**INFRASTRUTTURE FERROVIARIE STRATEGICHE DEFINITE DALLA LEGGE  
OBIETTIVO N. 443/01  
LINEA AV/AC TORINO – VENEZIA      Tratta VERONA – PADOVA  
Lotto funzionale Verona – Bivio Vicenza  
PROGETTO ESECUTIVO  
PRESIDI ANTI-RUMORE/VIBRAZIONI  
BARRIERA ANTIRUMORE DA PROGR. 178+246,30 A PROGR. 178+519,30  
LATO SX - OPERE DI ELEVAZIONE  
GENERALE  
Relazione di confronto P.D. / P.E.**

GENERAL CONTRACTOR 	ALTA SORVEGLIANZA 				
Relazione di confronto P.D. / P.E.	Progetto IN17	Lotto 12	Codifica Documento EI2 RO BA 63 B 0 002	Rev. A	Foglio 2 di 4

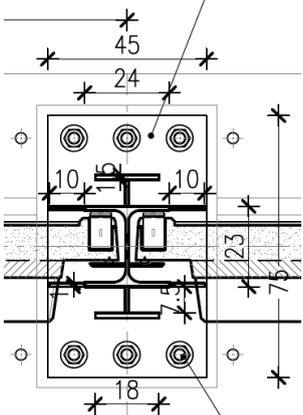
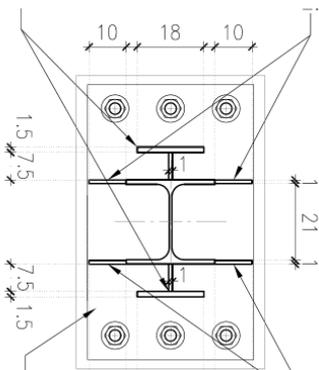
F02	178+397.95	178+406.35	TRATTO SU OPERA SL08																																																								
F03	178+409.30	178+422.30	Trave di scavalco in acciaio (L=15m)																																																								
F04	178+422.30	178+519.30	CORDOLO																																																								
<b>Irrigidimenti</b>	<p>Nel PD, sono previsti irrigidimenti a "T" per un'altezza pari a 125cm.</p> 	<p>A seguito delle analisi dinamiche svolte sul tipologico di montante adottato per barriera H=4.75, si propongono irrigidimenti a "T" per un'altezza pari a 275cm.</p>
